美特鋁質有限公司
MIDI ALUMINIUM FABRICATOR LTD.

工程指示 / 要求簡箋 ENGINEER INSTRUCTIONS(E.I.)

工程指示編號:	EI- 4851D	**修改版本:**	D
	HK- 2278		
工程編號:	J 853	**工程名稱:**	大窩坪（延坪道）
收件人:	生統	**發件人:**	Edwin Ho
工程項目:	T1 幕牆單元件生產 (大貨)(修訂D: 修改鋁板加石材單元+512.5下格G4玻璃帶背板)	**日期:**	15/12/2022

內容: 訂D:修改鋁板加石材單元+512.5下格G4玻璃帶背板)

名稱	單元組裝圖	制圖	陳俊賢	2022.6.1	修改	A		
材料		復核	謝永林	2022.6.28	日期	2022.10.27		
顏色	JMQ213457(三塗)	批准	胡哥		圖號	CW-118X

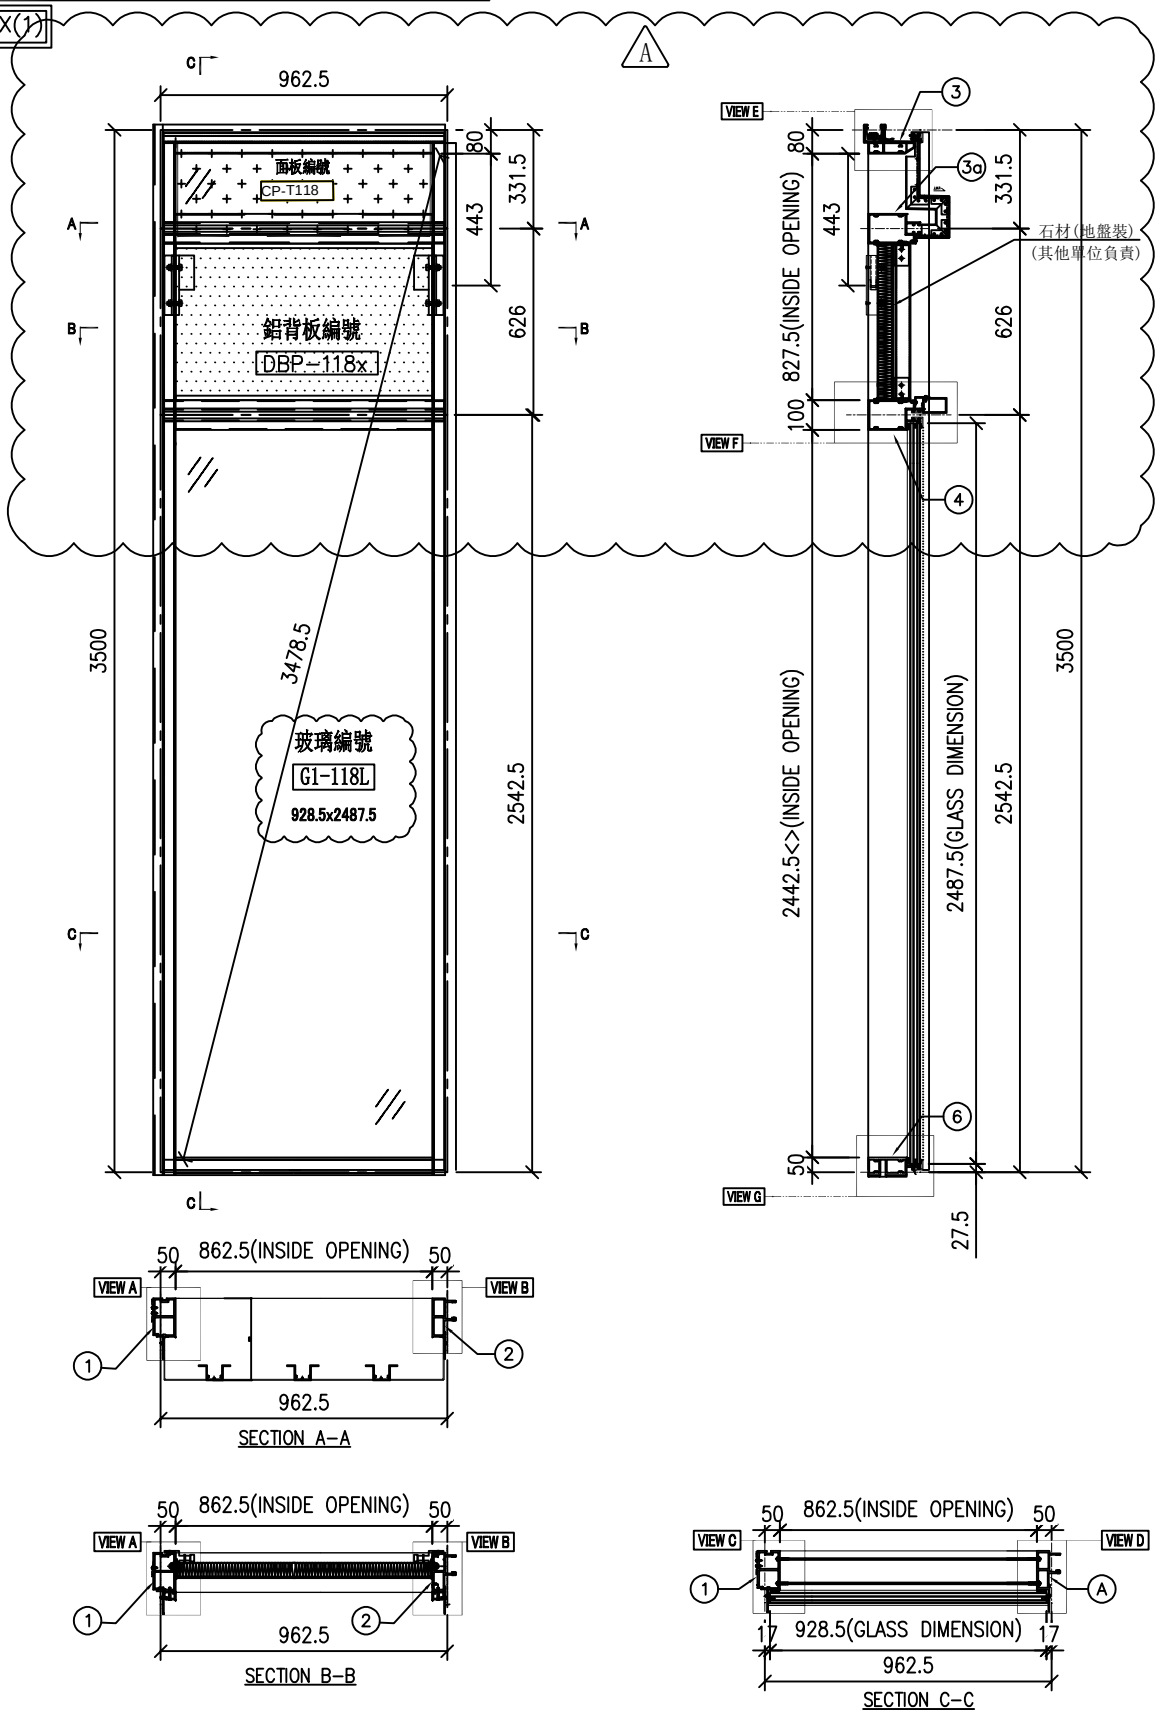
依據EI：5161第九版施工圖修改(原:1000)分格高度尺寸
取消原位置玻璃，新增橫料與面板,裝飾鋁通 A

名稱	單元件組裝圖數據表	制圖	陳俊賢	2022.6.1	修改	A		
材料		復核	謝永林	2022.6.28	日期	2022.10.27		
顏色	JMQ213457(三塗)	批准	胡哥		圖號	CW-118X(1)

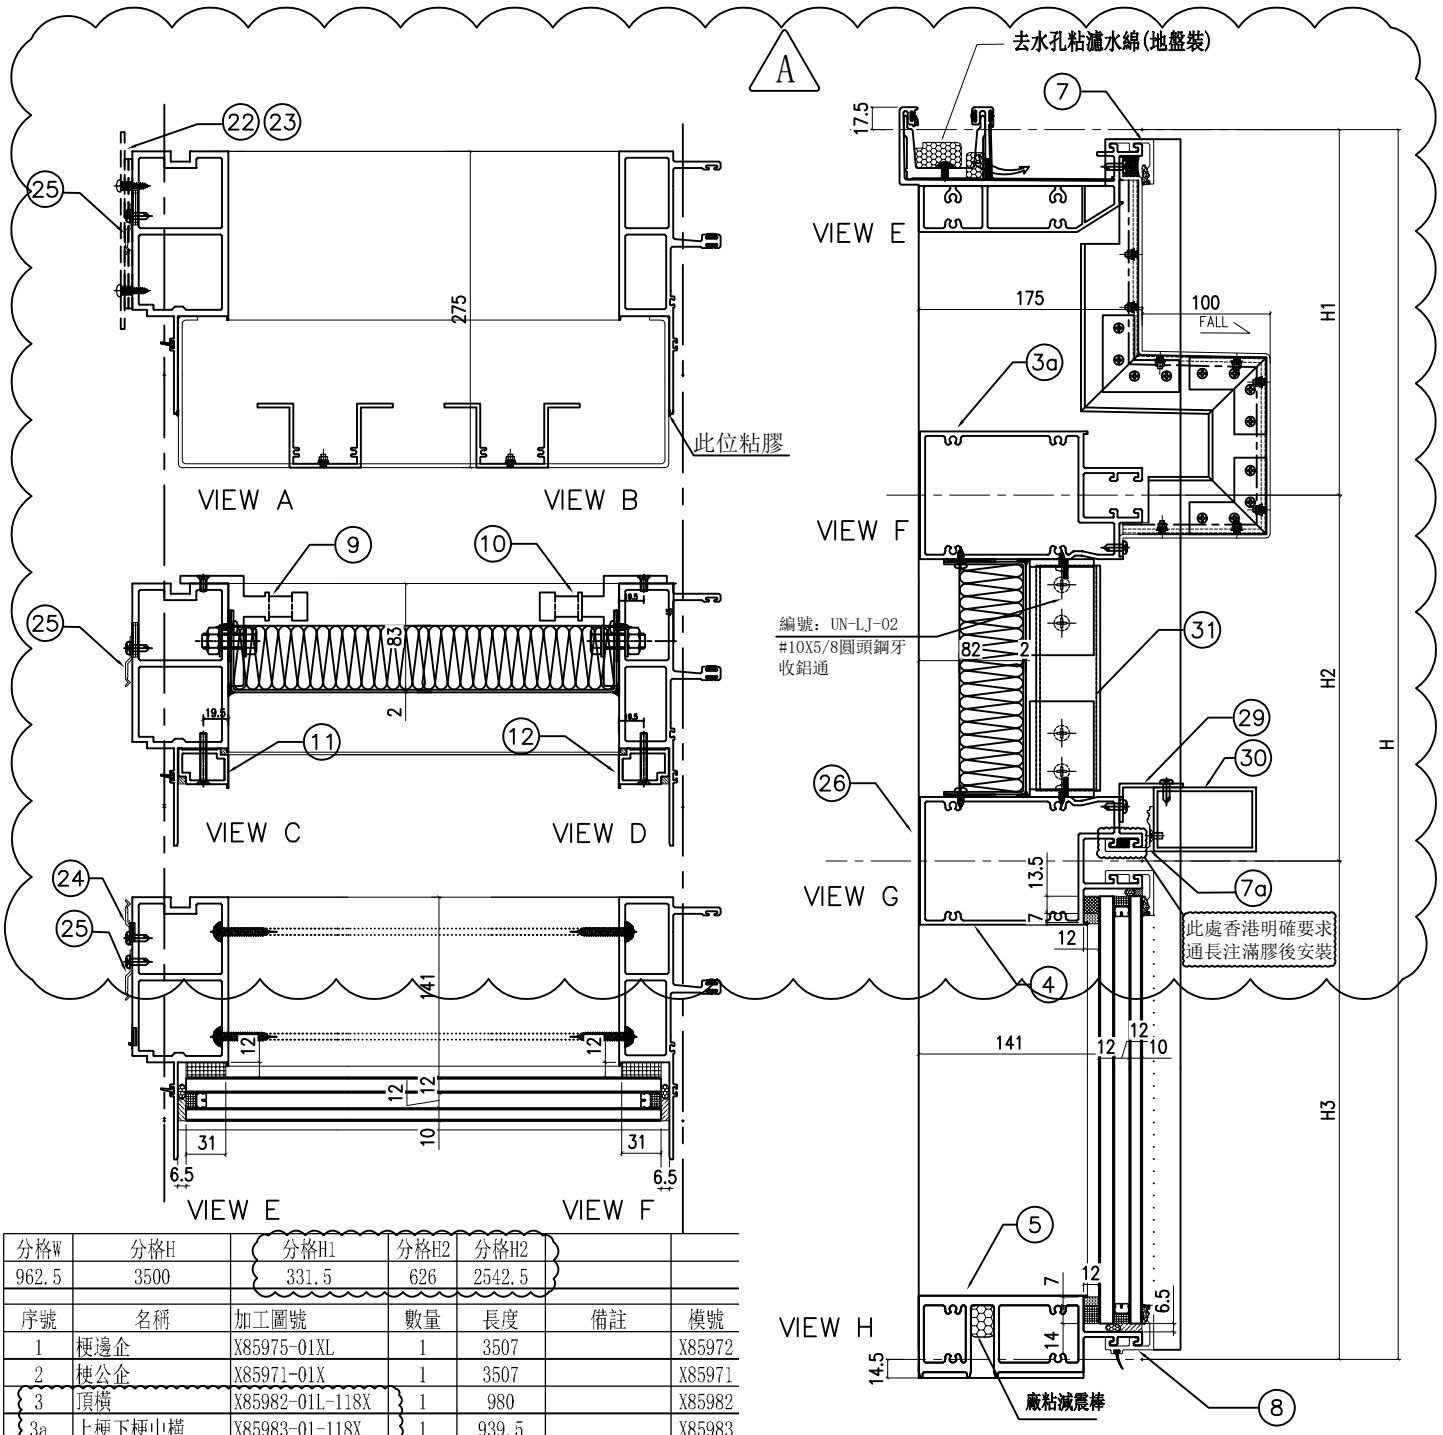
依據EI: 5161第九版施工圖修改原‘H1’分格尺寸
取消原位置玻璃，新增面板 A

名稱	單元組裝圖	制圖	陳俊賢	2022.6.1	修改	A		
材料		復核	謝永林	2022.6.28	日期	2022.10.27		
顏色	JMQ213457(三塗)	批准	胡哥		圖號	CW-107X

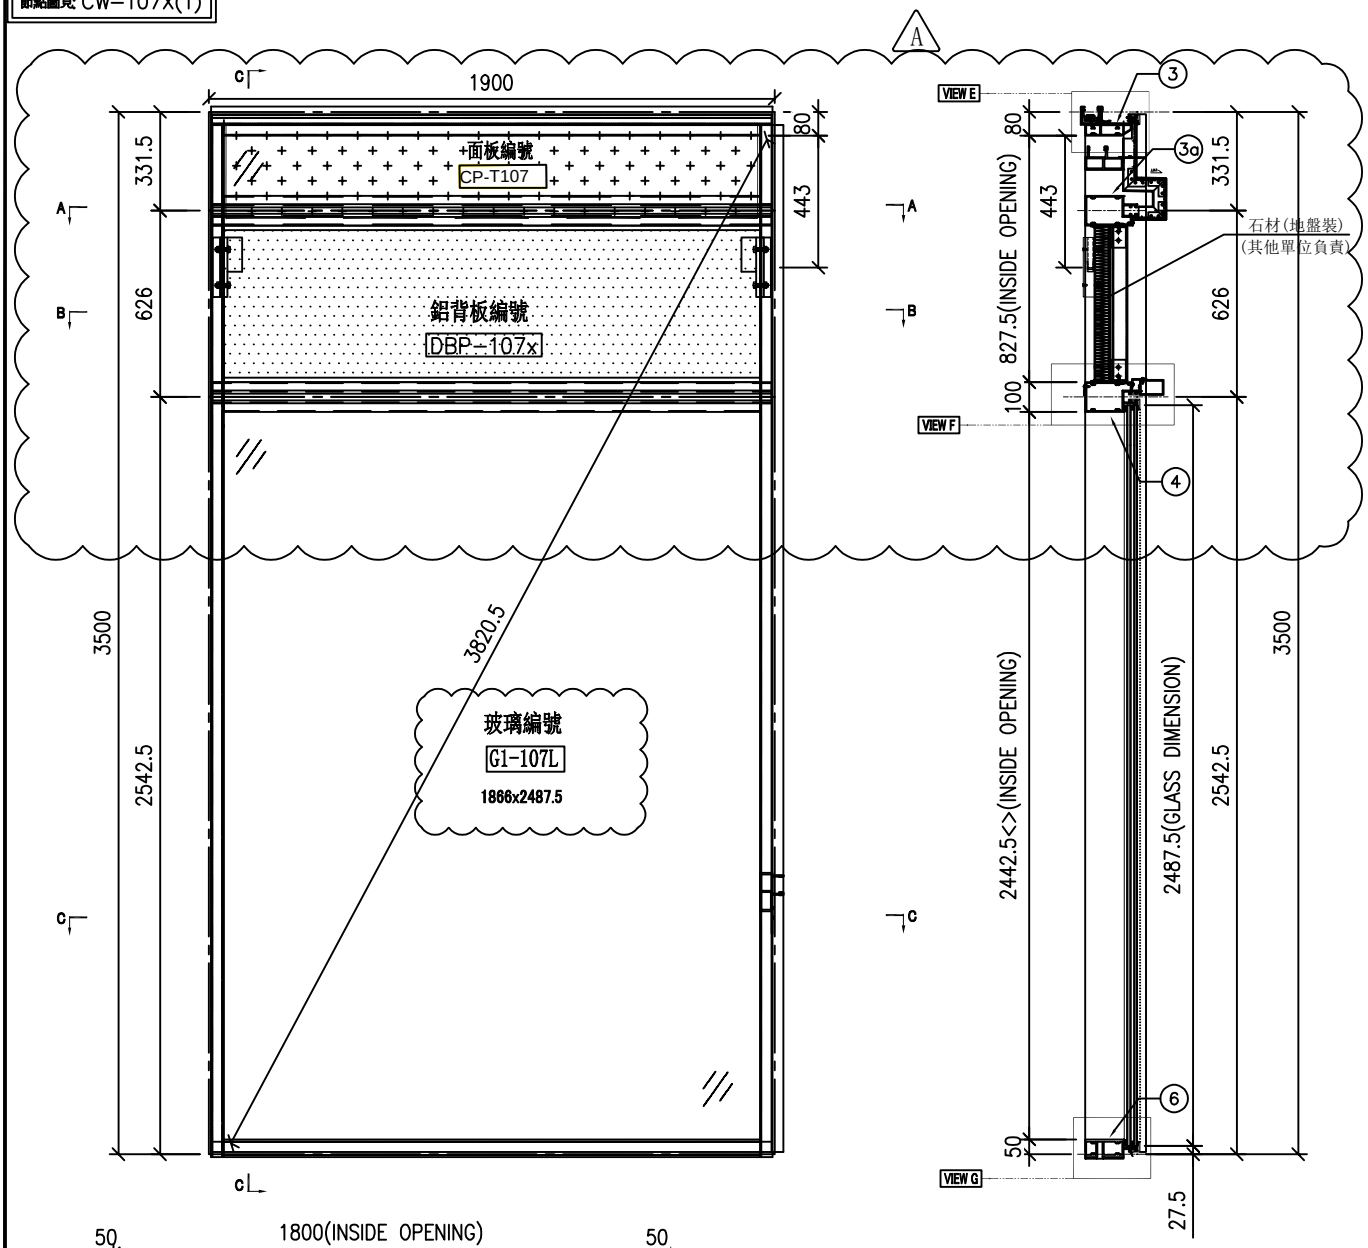
依據EI：5161第九版施工圖修改(原:1000)分格高度尺寸
取消原位置玻璃，新增橫料與面板,裝飾鋁通 A

名稱	單元件組裝圖數據表	制圖	陳俊賢	2022.6.1	修改	A		
材料		復核	謝永林	2022.6.28	日期	2022.10.27		
顏色	JMQ213457(三塗)	批准	胡哥		圖號	CW-107X(1)

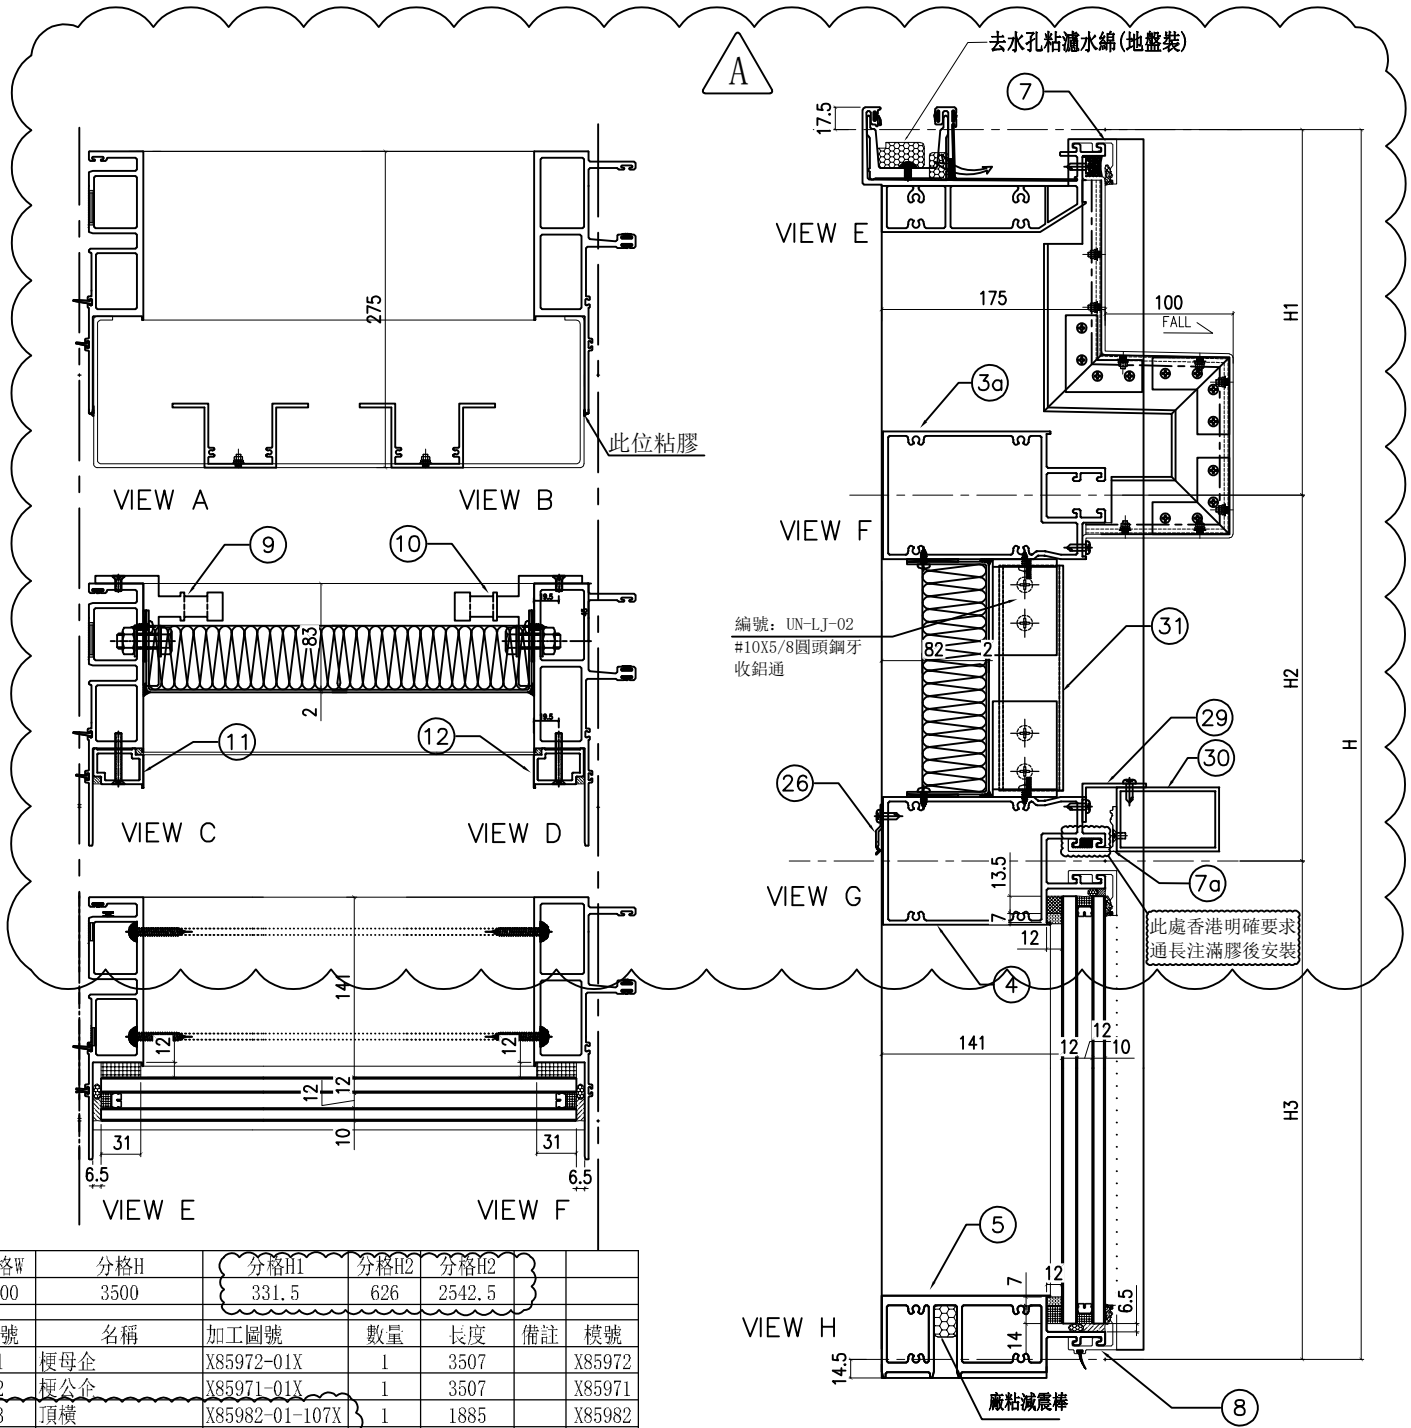
依據EI: 5161第九版施工圖修改原‘H1’分格尺寸
取消原位置玻璃，新增面板 A

名稱	單元組裝圖	制圖	陳俊賢	2022.6.1	修改	A		
材料		復核	謝永林	2022.6.28	日期	2022.10.27		
顏色	JMQ213457(三塗)	批准	胡哥		圖號	CW-114X

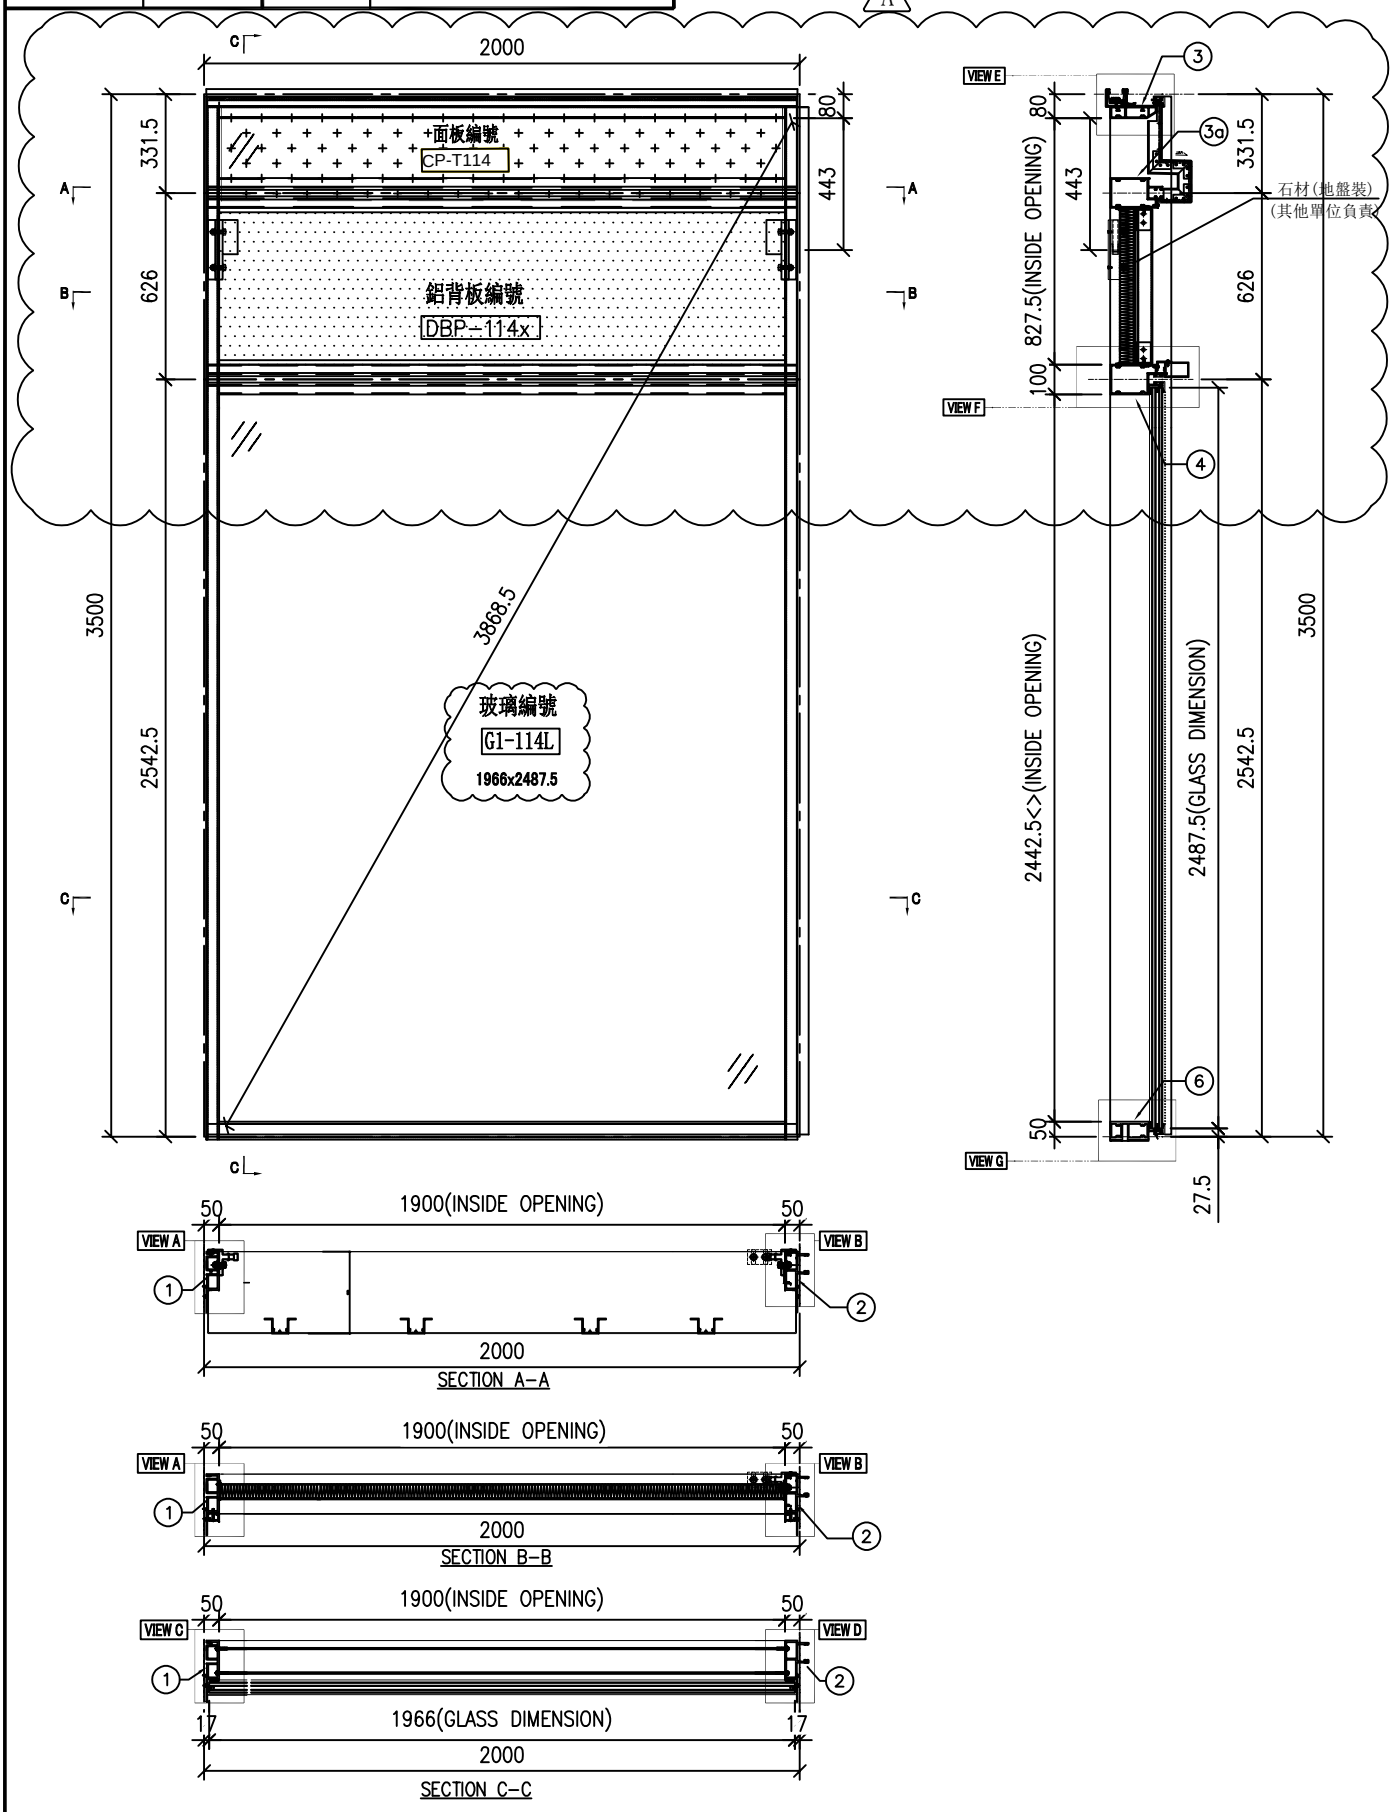
依據EI: 5161第九版施工圖修改(原:1000)分格高度尺寸
取消原位置玻璃，新增橫料與面板,裝飾鋁通 A
